TRANS/WP.29/605

Groupe de travail de la construction des véhicules

PROJET DE SERIE 01 D'AMENDEMENTS AU REGLEMENT No 94  
(Protection en cas de collision frontale)

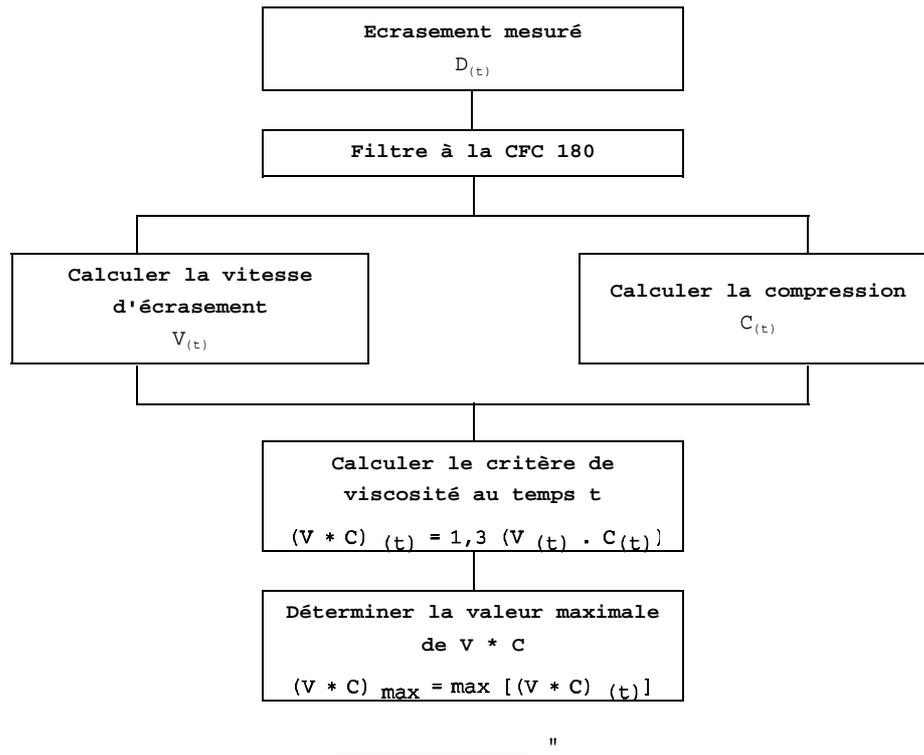
6. PROCEDURE DE CALCUL DU CRITERE DE VISCOSITE ( $V * C$ ) POUR  
LE MANNEQUIN HYBRID III

6.1 Le critère de viscosité est calculé comme étant le produit instantané de la compression et du taux d'écrasement du sternum. Tous deux sont tirés de la mesure de l'écrasement du sternum.

6.2 La réponse à l'écrasement du sternum est filtrée une fois selon la CFC 180. La compression au moment  $t$  est calculée à partir de ce signal filtré selon la formule suivante :

$$C(t) = \frac{D(t)}{0,229}$$

La vitesse d'écrasement du sternum au temps  $t$  est calculée à partir de l'écrasement filtré selon la formule suivante :

$$V(t) = \frac{8 (D(t+1) - D(t-1)) - (D(t+2) - D(t-2))}{12\partial t}$$

où  $D_{(t)}$  correspond à l'écrasement au temps  $t$  en mètres et  $\partial t$  au laps de temps exprimé en secondes qui s'est écoulé entre les mesures d'écrasement. La valeur maximale de  $\partial t$  s'élève à  $1,25 \times 10^{-4}$  secondes. Le diagramme ci-dessous indique la méthode de calcul :
